Oggetto: [ID: 7773] Procedura di Valutazione di Impatto Ambientale ai sensi dell'art.23 del D.Lgs 152/2006 relativa al progetto di un impianto agrovoltaiico, denominato "FV Piana degli Albanesi", della potenza di 46,20 MW, da realizzarsi nel Comune di Piana degli Albanesi (PA), in località Jencheria, e delle relative opere di connessione alla RTN, ricadenti anche nel Comune di Monreale (PA).

Proponente: Piana degli Albanesi S.r.l.

Parere tecnico-istruttorio.

Figura 4 - "Layout impianto con fascia di rispetto Fiume 150" (RS06EPD0070I1).

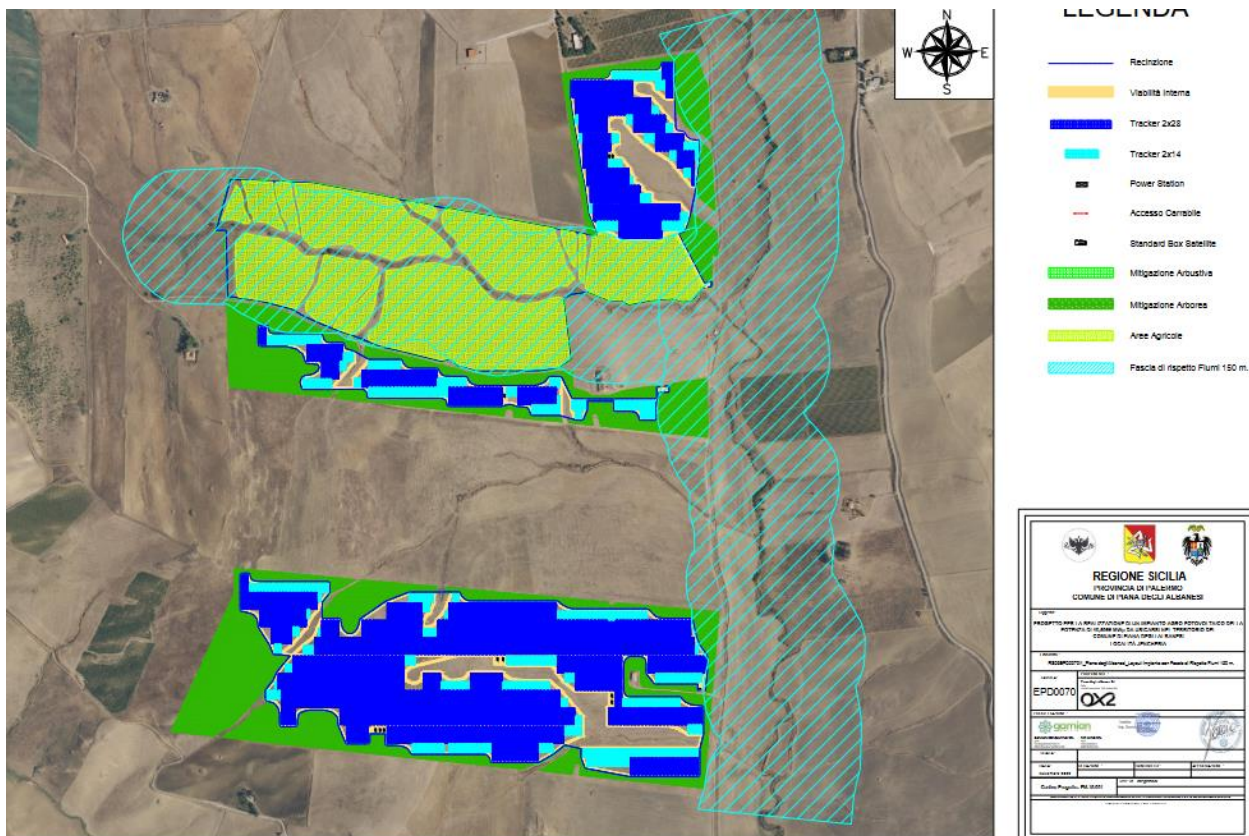
- le aree utilizzate per l'installazione dei pannelli fotovoltaici sono limitrofe alle fasce di rispetto del Vallone Jencheria tutelate ai sensi del D.Lgs 42/2004, art. 142, c. 1 lett.c);

CONSIDERATO E VALUTATO tuttavia, che le aree del Parco Fotovoltaico destinate alla installazione dei pannelli fotovoltaici, come definite nel nuovo layout di progetto proposto (Layout impianto con fascia di rispetto Fiume 150 - RS06EPD0070I1), non interferiscono con i beni tutelati ai sensi del D.Lgs. 42/2004 e pertanto possono essere considerate idonee ai sensi dell'art. 20 del D.Lgs. 199/2021;

1. Al fine di tutelare i valori paesaggistici del Vallone Jencheria vincolato ai sensi della lett. c), comma 1. art. 142 del D.Lgs. 42/2004:
 - 1.1. non dovranno essere posti pannelli fotovoltaici e cabine per almeno 200 m dall'asse fluviale del Vallone e dei suoi fossetti; sarà necessario a tal fine presentare il nuovo layout dell'impianto previsto all'interno del Parco Fotovoltaico con specificate le distanze delle opere previste dal progetto dall'asse del Vallone;

Figura 8 stralcio "Carta della mitigazione e della compensazione" (RS06EPD006511).

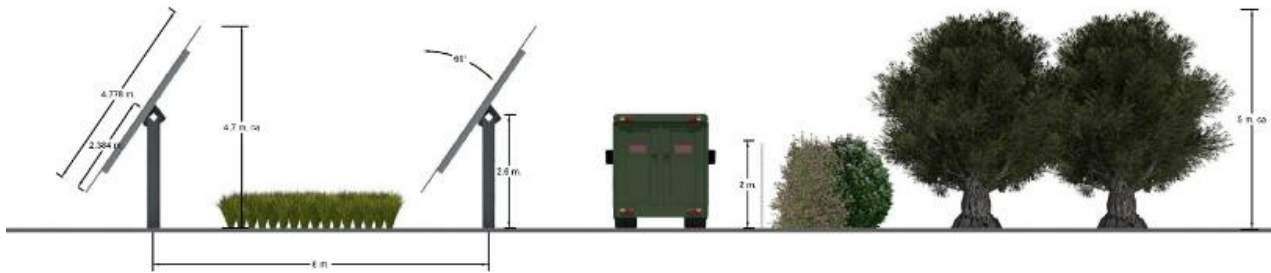
CONSIDERATO E VALUTATO che, da quanto si rileva nella "Relazione agronomica", la fascia di mitigazione sarà realizzata all'esterno dell'impianto per una profondità complessiva di circa 10 m, con l'utilizzo di piante arboree e/o arbustive autoctone o naturalizzate con una planimetria che partendo dall'esterno verso l'impianto comprenderà una linea tagliafuoco di 2-2,5 m, una doppia fila sfalsata di piante di *Olea europea* e una siepe di forma naturaliforme composta da arbusti e/o cespugli autoctoni, ben identificati nel territorio in esame, a ridosso della recinzione perimetrale.

3. Al fine di tutelare il paesaggio dell'area interessata dal progetto proposto:
 - 3.1. le opere di mitigazione dovranno essere previste intorno a tutto il perimetro dell'impianto per una larghezza di almeno 15 m, oltre la fascia tagliafuoco, prevedendo esemplari di tipo adulto; è fatto divieto di impiantare essenze vegetali estranee alla vegetazione naturale del sito d'intervento. Sarà inoltre necessario prevedere ulteriori opere di mitigazione visiva del Parco fotovoltaico anche dai punti di maggiore visibilità come la SP5. Il progetto delle opere mitigazione dovrà essere completo di elaborati grafici a scala adeguata, elaborati descrittivi e fotoinserti realistici, con e senza mitigazione.

Figura 11 - stralcio Elaborato "Fotoinserimenti - 2" - RS06EPD007311_

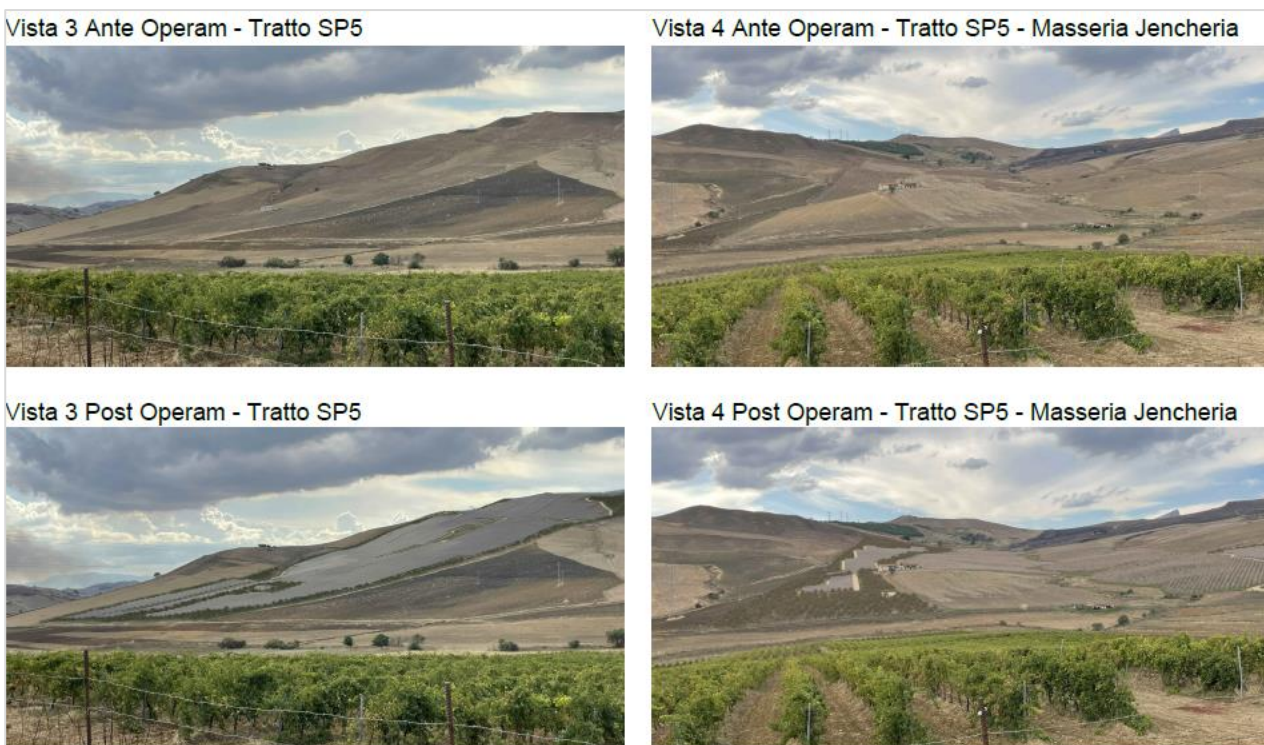
- parte delle opere previste dal progetto proposto interferisce dal punto di vista percettivo con il patrimonio culturale presente nell'area vasta interessata dall'intervento e i luoghi di fruizione;

CONSIDERATO E VALUTATO che non tutte le fotosimulazioni prodotte dalla Società proponente risultano rappresentare, in maniera realistica, l’impatto visivo generato nel paesaggio e le modalità con le quali le opere di mitigazione previste riducono la percezione dell’impianto proposto soprattutto dai principali luoghi di fruizione come la SP 5 e in prossimità dei beni di interesse culturale, come la Masseria Jencheria;

Figura 12 - stralcio Elaborato "Carta dei cumuli" (RS06EPD006311).

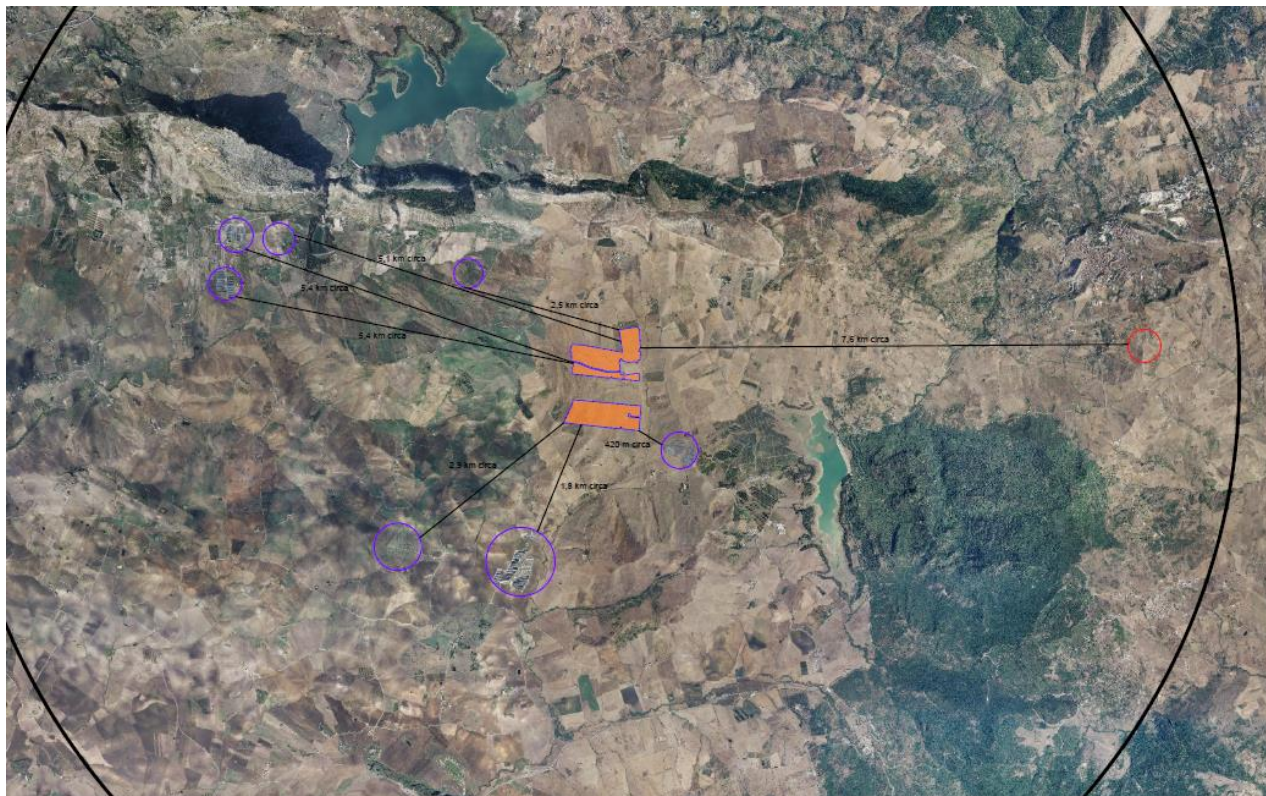
CONSIDERATO e VALAUTATO che, in riferimento agli **impatti cumulativi**, la documentazione prodotta dal proponente nell'elaborato "Carta dei cumuli" (RS06EPD006311) non è esaustiva delle informazioni inerenti gli impianti in corso di autorizzazione in sede statale, in quanto dalla conoscenza diretta di questa Soprintendenza Speciale emerge che l'impianto proposto è limitrofo ad un altro impianto agri-fotovoltaico in autorizzazione statale ID-VIP 10083 e interferisce con due impianti eolici in autorizzazione statale identificati con ID-VIP 9105 e ID-VIP 7488;

- 3.3. con riferimento agli impianti FER in fase di autorizzazione posti nelle immediate adiacenze dell'impianto proposto o con esso interferenti (ID 9105 – ID 7488 – 10083) è necessario produrre le planimetrie dei nuovi layout dell'impianto in oggetto

rappresentative dell'assetto che si verrebbe a configurare qualora i tre progetti dovessero concludere la fase autorizzatoria preliminarmente a quella del presente progetto; a corredo delle suddette planimetrie dovranno essere prodotte le relative fotosimulazioni inerenti gli effetti cumulativi;

Figura 14 - stralcio "Carta del Rischio e del potenziale archeologico".

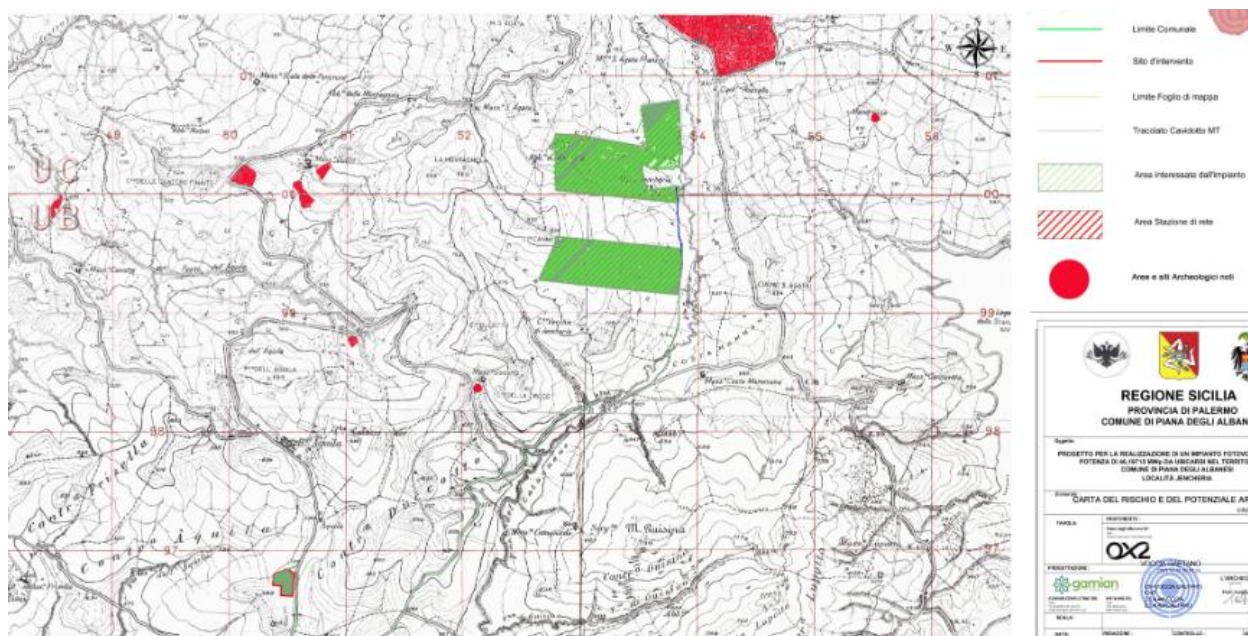
- la parte settentrionale del Parco Fotovoltaico proposto dista meno di 500 m dall'area interessata dal rinvenimento della necropoli *sub divo* di Sant'Agata oggetto di scavo e indagini nel passato da parte della Soprintendenza ai BBCC.AA. di Palermo;
- l'area interessata dalle opere previste dal progetto può essere classificata con rischio archeologico medio in quanto le caratteristiche geomorfologiche della suddetta area sono considerate simili a quelle dell'area interessata dalla presenza della necropoli;

1. non dovranno essere installati pannelli fotovoltaici e realizzati cavidotti interrati nella fascia di 500 m definita dal limite dell'area occupata dalla necropoli *sub divo* di Sant'Agata;
